From: Reidar B. Schuller
Sent: Wednesday, August 25, 2010 2:35 AM
To: Ruben Schulkes
Subject: Choke resultater

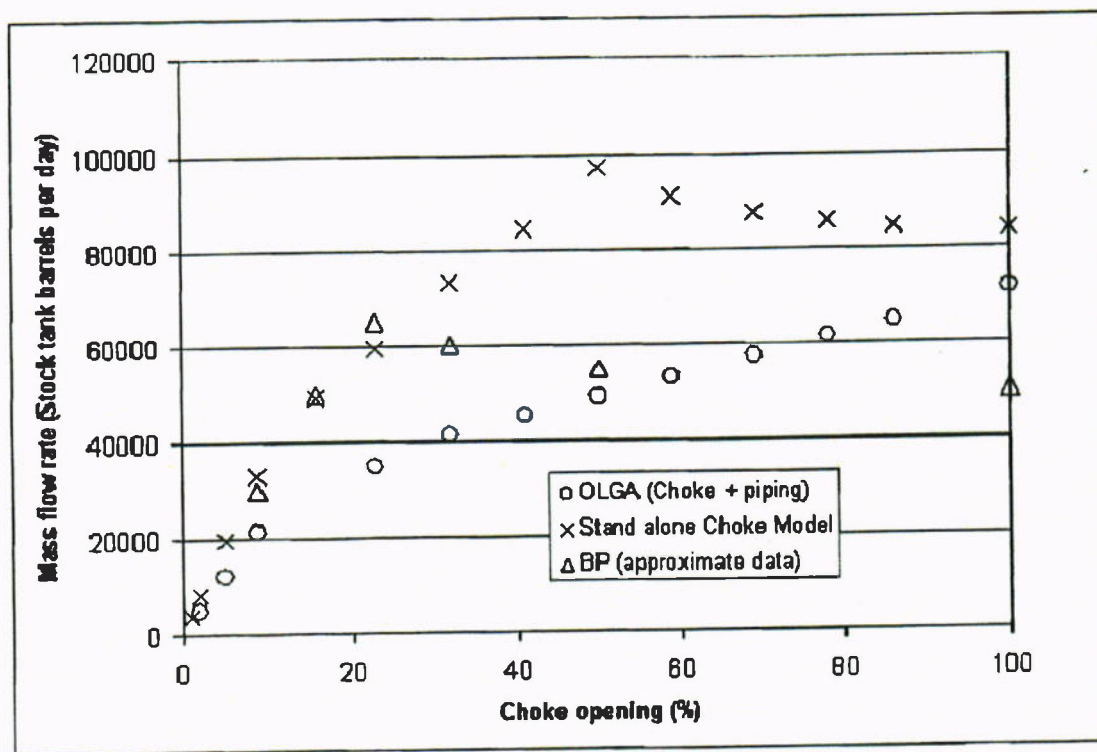
Her ser du også hva OLGA gir.

OLGA sier at flow regime er stratifisert i alle rør, men det er det trolig ikke.

Jeg tror OLGA beregningene tross dette er ganske bra da de inkluderer tapene i rørsystemet inklusive innsnevringen oppstrøms choken.

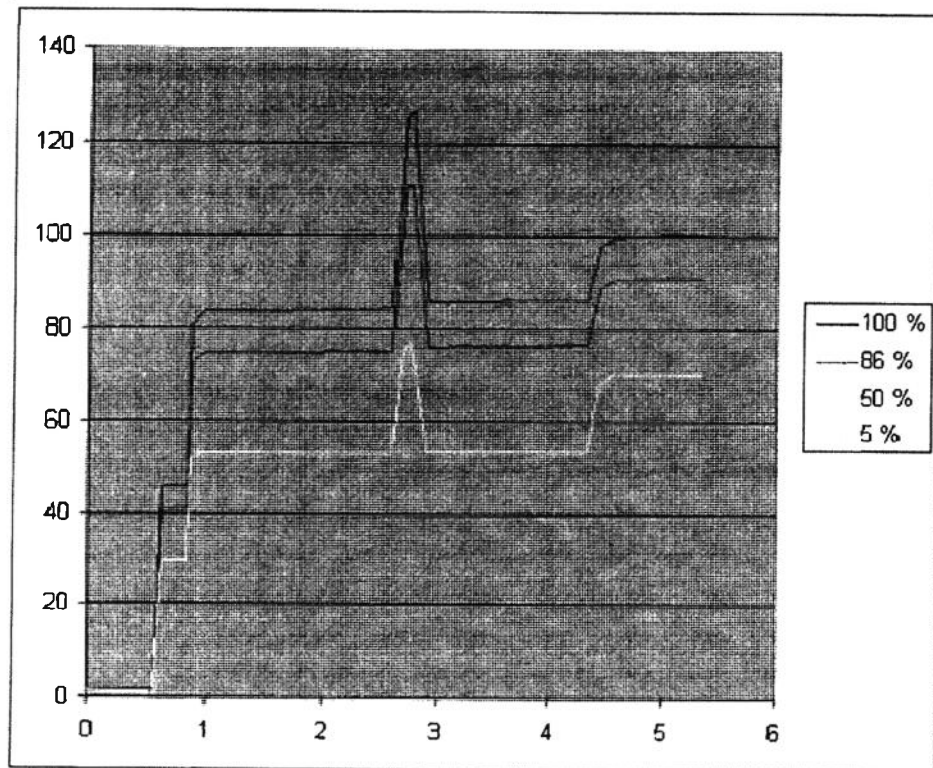
Jeg foreslår å sende diagrammet nedenfor til Wayne med kommentarer. Hva synes du?
